dossier n° PC 018 110 22 00002

pour : Construction d'une centrale photovoltaïque au soi, de quatre postes de transformation, de deux postes de livraison, d'une clôture d'enceinte et de deux portails.

adresse terrain : lieu-dit « BOIS DE LA CHALOTTERIE », à Herry (18140)

DEMANDE DE PIECES MANQUANTES DANS LE DOSSIER DE DEMANDE DE PERMIS

Coupe A-A

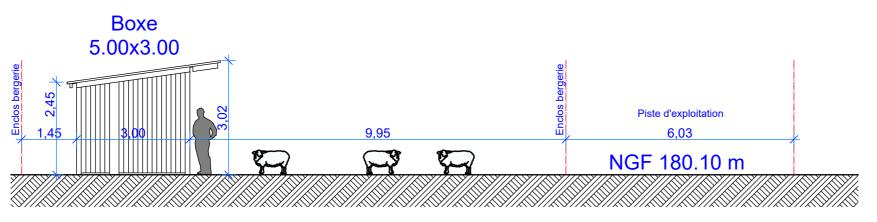
- PC03 Un plan en coupe précisant l'implantation de la bergerie par rapport au profil du terrain et falsant apparaître l'état initial et l'état futur [Art. R. 431-10 b) du code de l'urbanisme]

- La **pièce PC02** (plan de masse côté) complétée avec la représentation des bergeries et enclos envisagés ;
- La pièce PC03 complétée comprenant une coupe topographique au niveau des bergeries;
- La pièce PC04 amendée d'un paragraphe sur les « aménagements liés aux activités agricoles » en page 13 à 15 de la notice descriptive du projet. Cette pièce reprend la description des bergeries prévues et mentionne le caractère agrivoltaïque du projet;
- La pièce PC05 complétée décrivant les plans des façades et toitures pour les bergeries ;
- La **pièce PC06** apportée représentant l'insertion des bergeries par rapport aux constructions avoisinantes et aux paysages, ainsi que la matérialisation des accès et terrain du projet ;
- Les **pièces photographiques PC07 et PC08** permettant respectivement de situer le terrain et les bergeries prévues dans le paysage proche et lointain ;

Insertion de la bergerie

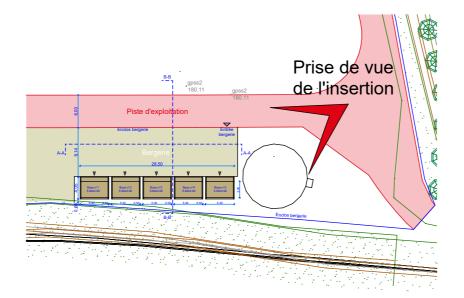
- PC06 Un document graphique permettant d'apprécier l'insertion de la bergerie par rapport aux constructions avoisinantes et aux paysages, son impact visuel ainsi que le traitement des accès et du terrain [Art. R. 431-10 c) du code de l'urbanisme]
